**MANN  
FILTER**

# Informativo Técnico

## C 33 017/1

Substituição – Código Antigo C33017

## W719/5

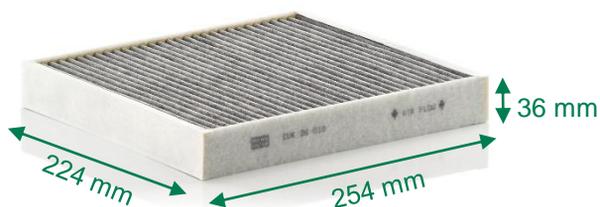
Substituição – Código Antigo W719/4.  
As aplicações permanecem inalteradas.

## Maior área de filtragem removendo a estrutura CU/CUK 2545 e CU/CUK/FP 26 010

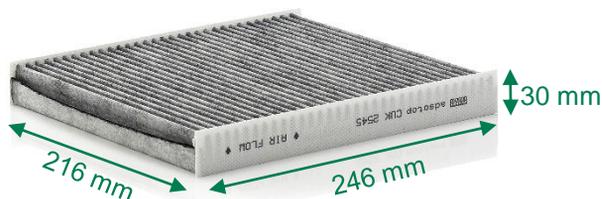
Uma estrutura plástica é usada para instalar o filtro de cabine CU/CUK 2545 na carcaça. Devido a uma alteração na peça original na qual o filtro é montado, este quadro não é mais necessário. A MANN-FILTER fornece, portanto, o filtro de cabine CU/CUK/FP 26 010, instalado sem uma estrutura. Além disso, a área de filtragem do filtro aumentou.

**NOVO****CUK 26 010** – sem estrutura plástica na carcaça

Para garantir estabilidade, o MANN-FILTER CU/CUK/FP 26 010 possui um reforço em ambas laterais.

O feltro (Nonwoven) em ambos os lados longos fornece uma vedação ideal na carcaça do filtro.

**ANTIGO****CUK 2545** - com estrutura plástica na carcaça

Ao remover o CU/CUK 2545 com a estrutura plástica, o CU/CUK/FP 26 010 deve ser instalado.
